# **ABWÄGUNG ZU DEN BEHÖRDEN UND TÖBS**

## **Zum sachlichen Teilflächennutzungsplan „Windkraft“**

Gemeinde Aldenhoven

Frühzeitige Beteiligung der Behörden und sonstigen Träger öffentlicher Belange gem. § 4 (1) BauGB

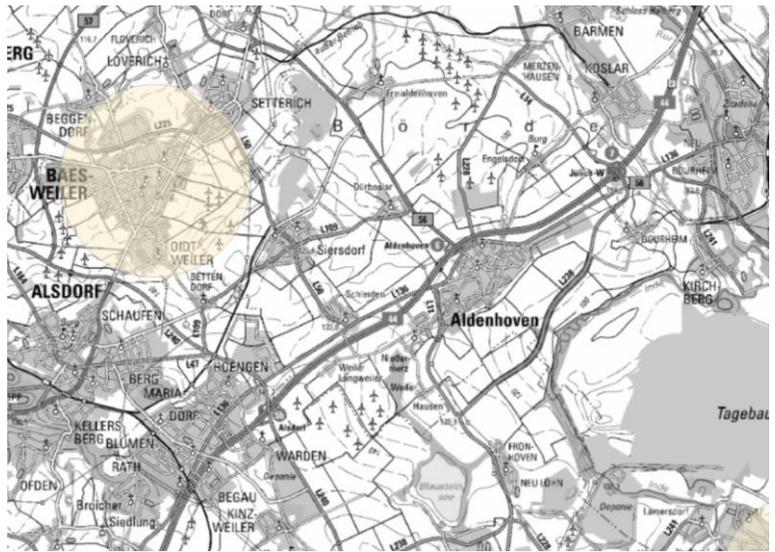
<p><b>3.1.1 Keine Bedenken</b></p>		
<p>ausgehend von o.g. Bauleitplanverfahren erkenne ich keine Betroffenheit in den Zuständigkeiten von Dezernat 54 der Bezirksregierung Köln (Obere Wasserbehörde), gebe jedoch folgenden Hinweis:</p> <p>Innerhalb bzw. in der Nähe des Planungsgebiets befinden sich die Gewässer Hoengener Fließ (2825342_0) und Inde (2824_0). Da die Zuständigkeit für die Gewässer bei der Unteren Wasserbehörde des Kreises Düren liegt, ist diese zur Überprüfung möglicher Belange zu beteiligen.</p>	<p>Es werden keine Bedenken geäußert. Der Kreis Düren wurde im Verfahren beteiligt.</p>	<p>Die Stellungnahme wird zur Kenntnis genommen.</p>
<p><b>4 BUNDESAMT FÜR INFRASTRUKTUR, UMWELTSCHUTZ UND DIENSTLEISTUNGEN DER BUNDESWEHR (BAIUDBW) REFERAT INFRA I 3</b></p>		
<p><b>4.1 04.10.2021, übermittelt am 11.10.2021</b></p>		
<p><b>4.1.1 Keine Bedenken</b></p>		
<p>Die Bundeswehr unterstützt den Ausbau erneuerbarer Energien, soweit militärische Belange dem nicht entgegenstehen. Windenergieanlagen können grundsätzlich militärische Interessen, zum Beispiel militärische Richtfunkstrecken oder den militärischen Luftverkehr, berühren oder beeinträchtigen. Einziger konkreter Berührungspunkt ist zur Zeit der Zuständigkeitsbereich des Flughafens Geilenkirchen</p>	<p>Es werden keine Bedenken geäußert.</p>	<p>Die Stellungnahme wird zur Kenntnis genommen.</p>

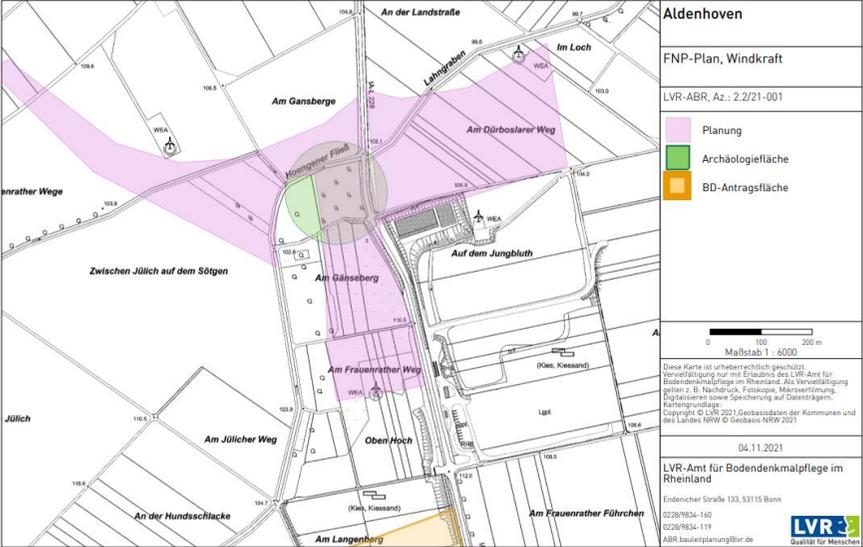
<p><b>14 LANDESBETRIEB WALD UND HOLZ NRW - REGIONALFORSTAMT RUREIFEL-JÜLICHER BÖRDE</b></p>		
<p><b>14.1 11.11.2021</b></p>		
<p><b>14.1.1 Wald</b></p>		
<p>Gegen die o.g. Flächennutzungsplanänderung bestehen aus forstbehördlicher Sicht bezogen auf die Teilfläche 11a erhebliche Bedenken. Von der Ausweisung ist im Randbereich der Teilfläche 11 a Waldfläche betroffen.</p> <p>Mit einem Waldanteil von nur 4,8 % in der Gemeinde Aldenhoven gehört die Gemeinde zu den waldarmen Gemeinden in NRW. Hier sollte - auch im Hinblick auf den Klimawandel - jeder Eingriff in den Wald vermieden werden.</p> <p>Die Bedenken können ausgeräumt werden, wenn bei der Ausweisung der Konzentrationszonen die Waldfläche dauerhaft erhalten bleibt.</p>	<p>Da Aldenhoven eine waldarme Kommune ist, wird der Wald in der Standortuntersuchung als hartes Tabukriterium behandelt. Bisher wurden nur im FNP dargestellte Waldflächen in die Standortuntersuchung übernommen. Eine Übernahme für tatsächlich bewaldete Flächen wurde zur Offenlage ergänzt. Hierdurch reduziert sich die Fläche 11a. Standortuntersuchung, Begründung und Umweltbericht wurden angepasst.</p>	<p>Die Stellungnahme wird berücksichtigt.</p>

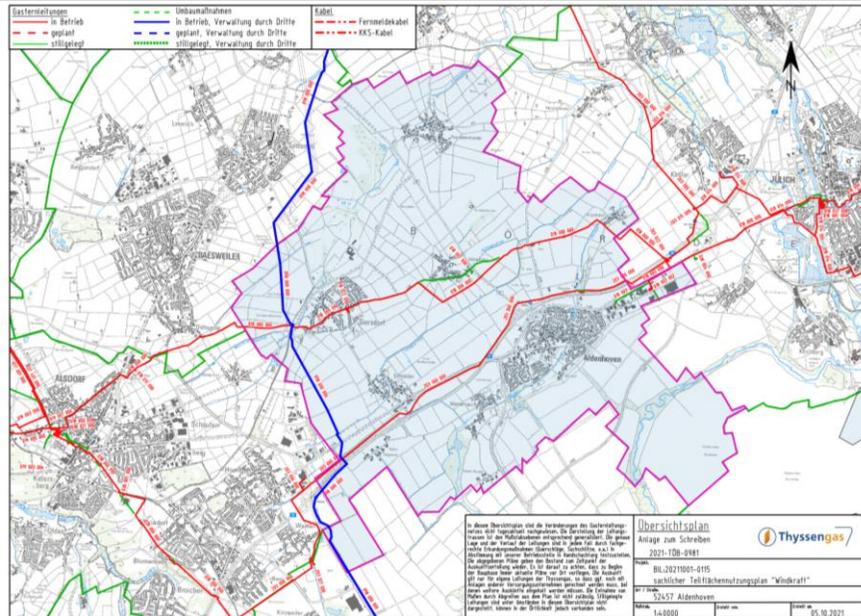
Stellungnahmen	Abwägungsvorschläge	Beschlussvorschläge
<p>Aus S. 13 der Begründung des o.g. FNP wird erwähnt, dass eine Errichtung von Windenergieanlagen erst nach Beendigung der Bergaufsicht und der vollständigen Verkippung der Flächen sowie Verstreichen der erforderlichen Liegezeiten erfolgen kann. An dieser Stelle weisen wir darauf hin, dass auch eine Umsetzung der Wiedernutzbarmachung eine zwingende Voraussetzung ist.</p> <p>Wie Sie in Ihrer Unterlage bereits skizzierten umfasst die zeichnerische Darstellung des zu überarbeitenden FNP Windkraft der Gemeinde Aldenhoven u.a. Flächen, die dem Bergrecht, d.h. dem Braunkohlenplan und somit dessen Sperrwirkung bzgl. der Vorgaben zur Wiedernutzbarmachung und bis zum Ende der Bergaufsicht unterliegen. Eine frühzeitige kommunale Planung kann hier zwar grundsätzlich zulässig sein, es muss aber zwingend sichergestellt sein und bleiben, dass eine zeitliche Geltung der Bauleitplanung erst ab Ende Bergaufsicht vorgesehen ist. Eine zeitliche Überlappung der Planungen kollidiert mit den regionalplanerischen Grundzügen des BKP Inden.</p> <p>Über entsprechende Darstellungen und Hinweise sollte umfassend abgesichert werden, dass Nachfolgenutzungen erst realisiert werden können, sobald die Bergaufsicht beendet ist. Ebenso ist der Hinweis aufzunehmen, dass sich in Einzelfällen situations- und flächenspezifisch eine Verfügbarkeit möglicherweise erst deutlich nach Ende des Tagebaubetriebs einstellen könnte und daher nicht z.B. mit Beendigung der Kohlegewinnung in 2029 zeitlich verknüpft werden kann.</p> <p>Insoweit liegt es im Risikobereich der planenden Kommune, bereits jetzt schon im FNP solche Flächen der Bauleitplanung zuzuführen, die ggf. nicht in den zeitlichen Geltungsbereich (Geltungsdauer in der Regel 10-15 Jahre) der vorliegenden Bauleitplanung fallen werden.</p> <p>Ergänzend weisen wir der Vollständigkeit halber noch auf die Gestaltungsempfehlungen des Rahmenplans Indesee zu z.B. Sichtachsen hin, die durch Realisierung von Windkraftanlagen betroffen wären.</p> <p>Bezüglich der Mindestliegezeiten verweisen wir auf die Inhalte unseres Schreibens POJ-BI I THIE "Steuerung der Windenergienutzung; Aldenhoven, Sachlicher Teilflächennutzungsplan "Windkraft"" mit Datum vom 09.11.2021. Vorlaufend sind für die WEA entsprechende Boden- und Standsicherheitsuntersuchungen sowie ggf. die Planung und Durchführung passgenauer Gründungsmaßnahmen erforderlich. In der Bauleitplanung ist hierauf hinzuweisen. Investoren haben mit der RWE Power AG im Vorfeld der Planungen einen entsprechenden</p>
